GX100, JZX10#系, LX100系

標 題 マークII チェイサー, クレスタ修理書 内容訂正のお知らせ

標記修理書(品番62174, 1996年9月発行)の内容に一部誤りがありましたので訂正します。

部位 P2-52: スロットルバルブモーター単体点検

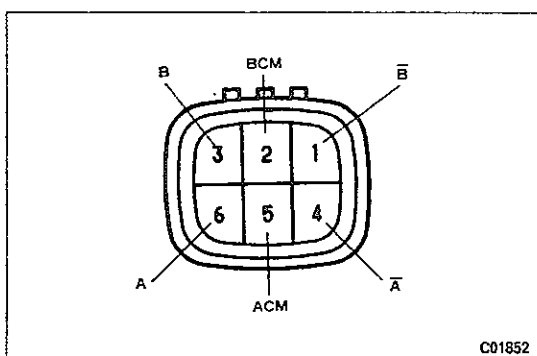
正)

1 抵抗点検

- (1) トヨタエレクトリカルテスターを使用して、各端子間の抵抗を測定する。

測定箇所	基準値[Ω]
2JZ-GE	5 ↔ 4, 6 端子間	0.82 ~ 0.98
	2 ↔ 1, 3 端子間	0.82 ~ 0.98
1JZ-GE	5 ↔ 4, 6 端子間	6.4 ~ 7.4
	2 ↔ 1, 3 端子間	6.4 ~ 7.4
1JZ-GTE	1 ↔ 3 端子間	0.2 ~ 0.8
	4 ↔ 6 端子間	0.2 ~ 0.8

部位 P2-101: カムシャフトオイルシールの脱着構成図中のトルク誤記 (1JZ-GTE)

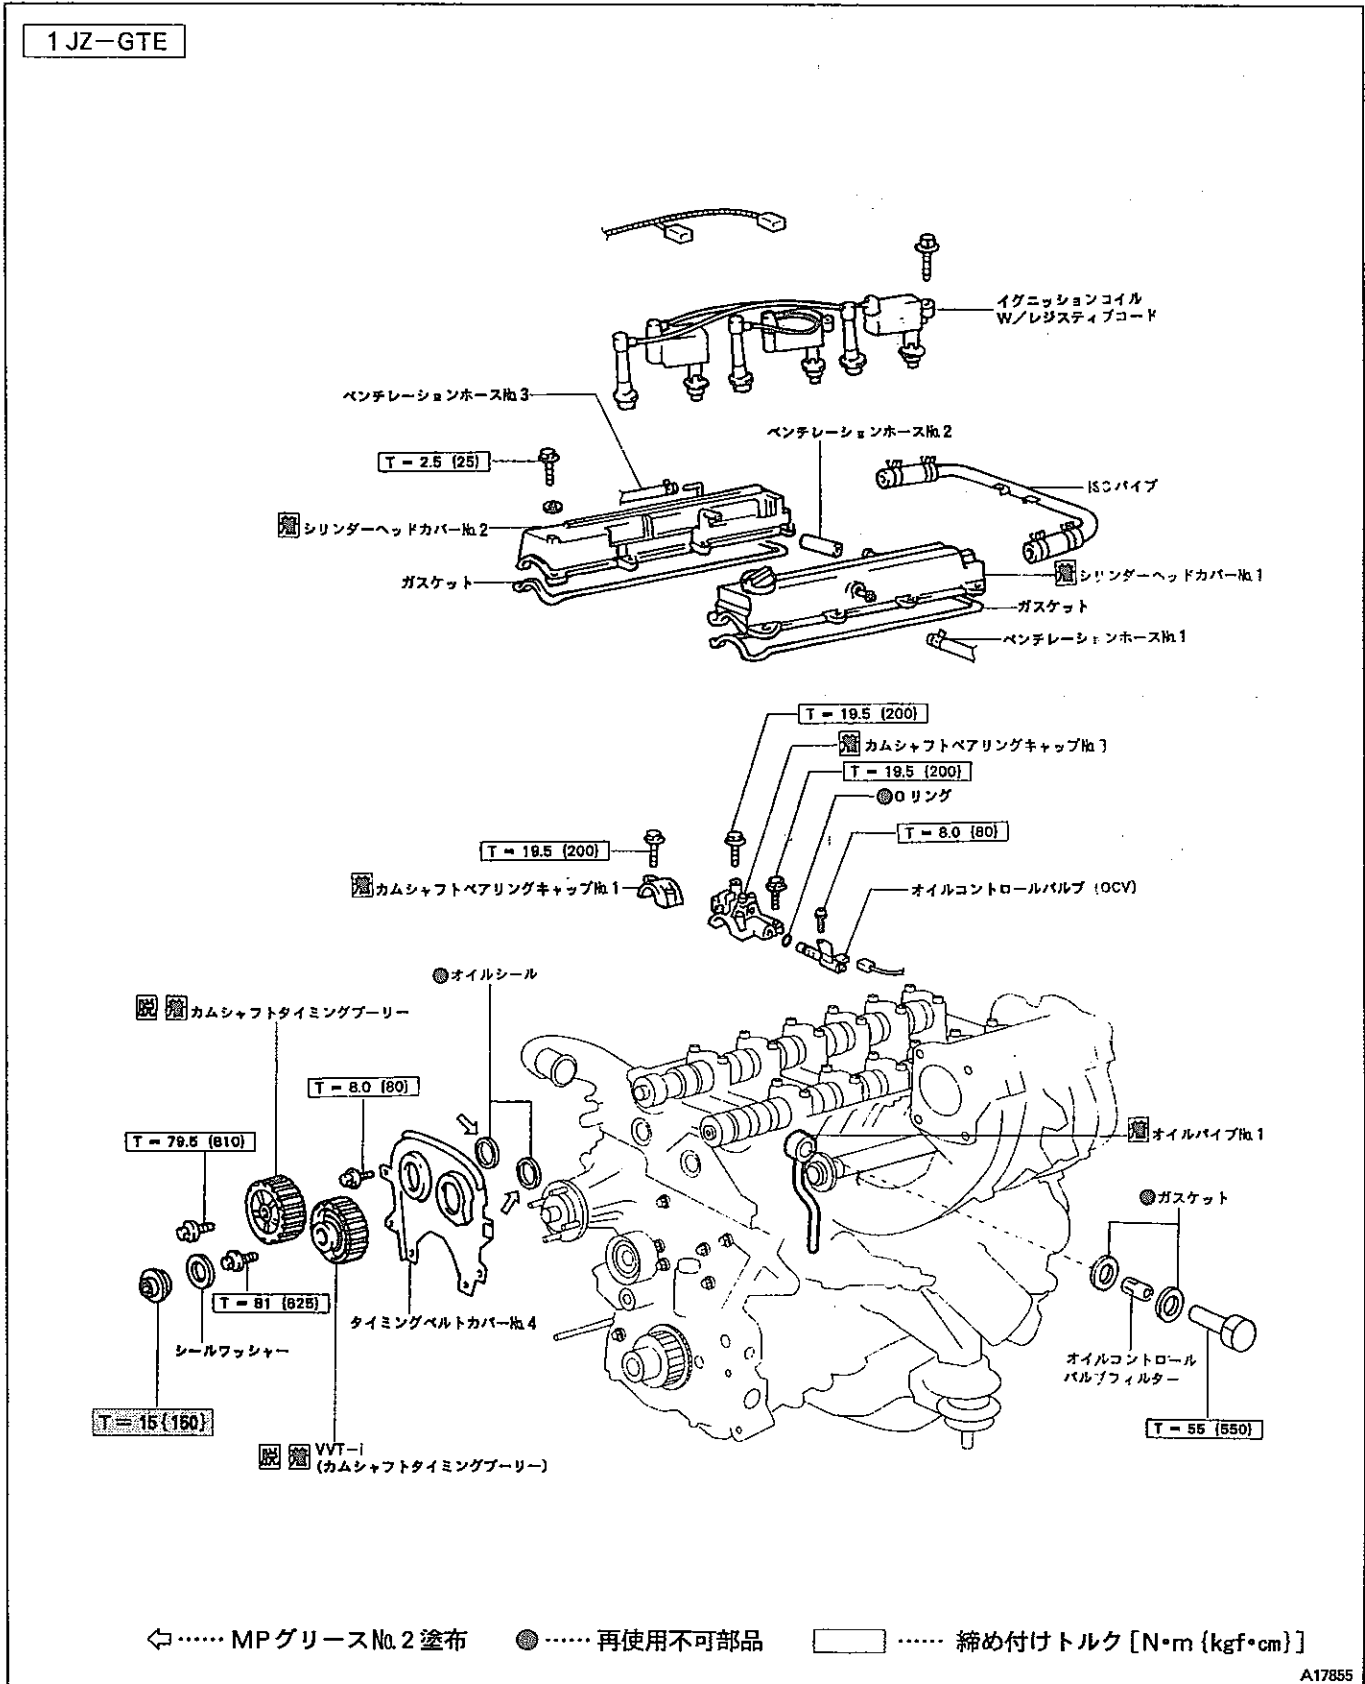
正) を訂正
